**Avis délibéré de la mission régionale
d'autorité environnementale
Hauts-de-France
sur le projet de création d'une ferme aquacole
de la société LOCAL OCEAN France (LOF)
à Le Portel (62)**

n°MRAe 2022-6228

Synthèse de l'avis

Cartes de localisation et de situation du projet

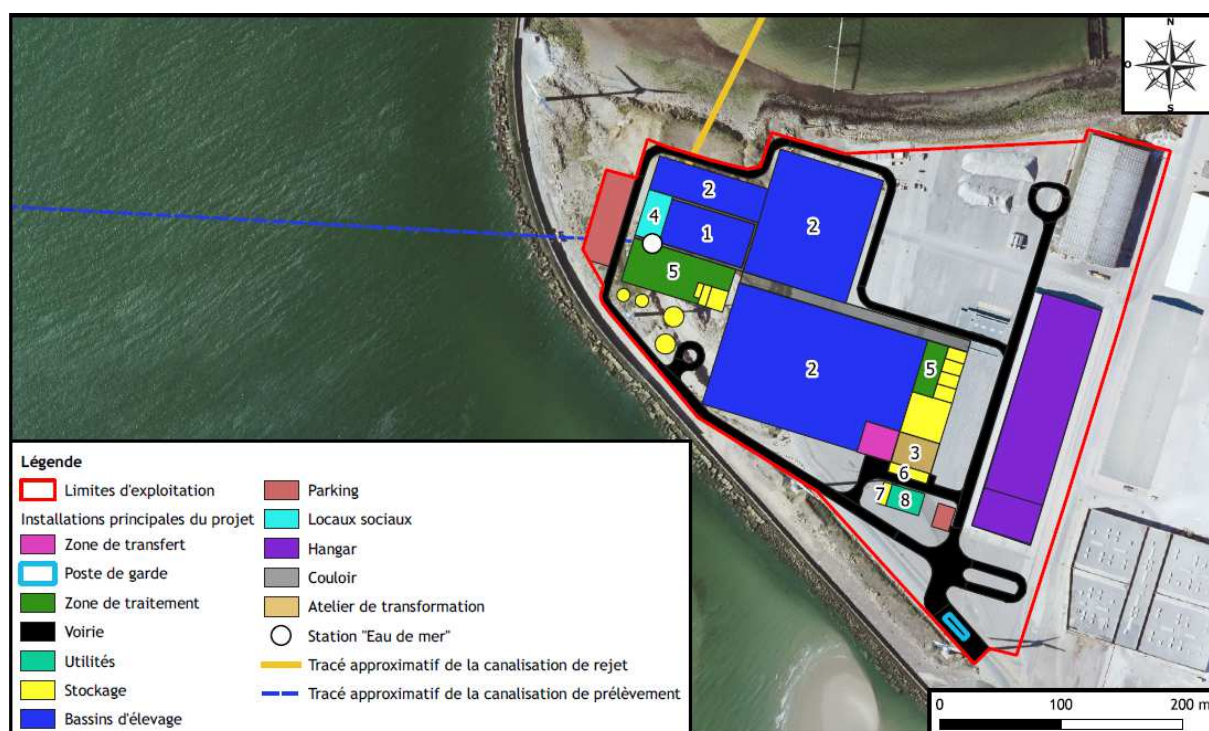
Le site comprendra (étude d'impact page 25) : une éclosérie (n°1 sur la carte ci-dessus) ; les bassins d'élevage des saumons (n°2) ; les ateliers de transformation du saumon (n°3) comprenant le stockage des produits finis (en quantité inférieure à deux jours de production) ; le système de traitement et de recirculation des eaux des bassins d'élevage ; des locaux sociaux et administratifs ; une zone technique (n°5) comprenant les systèmes de pompage, de traitement et de rejets de l'eau de mer ; l'installation de stockage d'oxygène (n°6) ; l'installation de stockage du carburant (n°7) alimentant les groupes électrogènes de secours (n°8) ; l'ouvrage de prélèvement de l'eau de mer ; l'ouvrage de rejet des eaux industrielles et de refroidissement ; deux hangars de stockage. Une partie du hangar HD6 existant sera sous-louée aux exploitants actuels et l'autre partie sera utilisée pour stocker des emballages. La halle de chargement/déchargement de ce hangar sera démolie.
